この品質アラートは、Spartan-3™ FPGAにおけるコンフィギュレーション ビットストリームのアップデートについてお知らせするものです。 [ザイリンクス ISE 6.3i サービス パック 1 またはそれ以降](#) にリリースされたソフトウェアを使用して、XC3S50、XC3S1000、XC3S1500、XC3S2000、XC3S4000、および XC3S5000 FPGA のコンフィギュレーション ビットストリームをアップデートして下さい。

この通知は、英語版資料 (XCN05001、バージョン 1.0、2005 年 1 月 17 日発行) を翻訳したものです。

図 1：Spartan-3 パッケージ マークの例

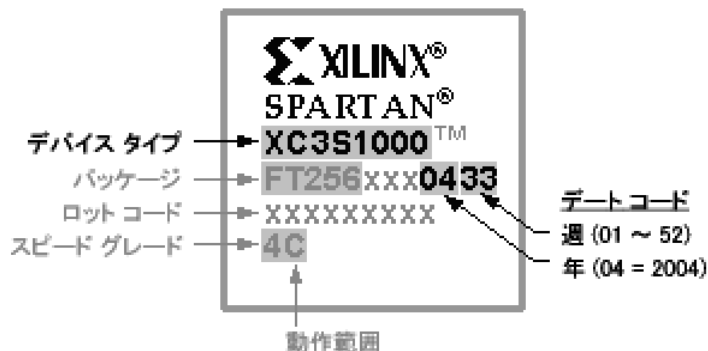
図 1 に、Spartan-3 FPGA のトップ マークの例を示します。デバイス タイプおよびデート コードなどのハイライトされた部分から、該当デバイスを識別してください。

図 2：Spartan-3 のビットストリーム アップデートの判断図

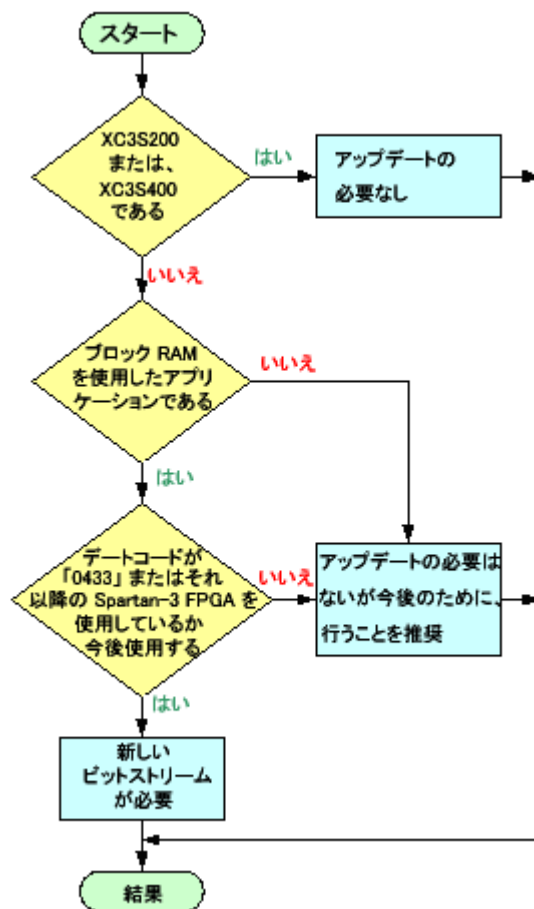
ただし、すべてのアプリケーションにおいて、このアップデートが必ず必要というわけではありません。図 2 に、ビットストリームのアップデートが必要な Spartan-3 FPGA デバイスを判断する方法を示します。XC3S200 および XC3S400 FPGA の場合、アップデートは必要ありません。また、ブロック RAM を使用しない FPGA アプリケーションの場合も、アップデートは必要ありませんが、今後の一貫性を持たすためにアップデートを行うことを推奨致します。XC3S200 または XC3S400 以外の FPGA デバイスで、デート コードが「0433」以前の場合、アップデートする必要はありませんが、ザイリンクスではアップデートすることを推奨致します。

XC3S50、XC3S1000、XC3S1500、XC3S2000、XC3S4000、および XC3S5000 FPGA デバイスで、ブロック RAM を使用し、デート コードが「0433」またはそれ以降の場合は、ビットストリームのアップデートが必ず必要になります。
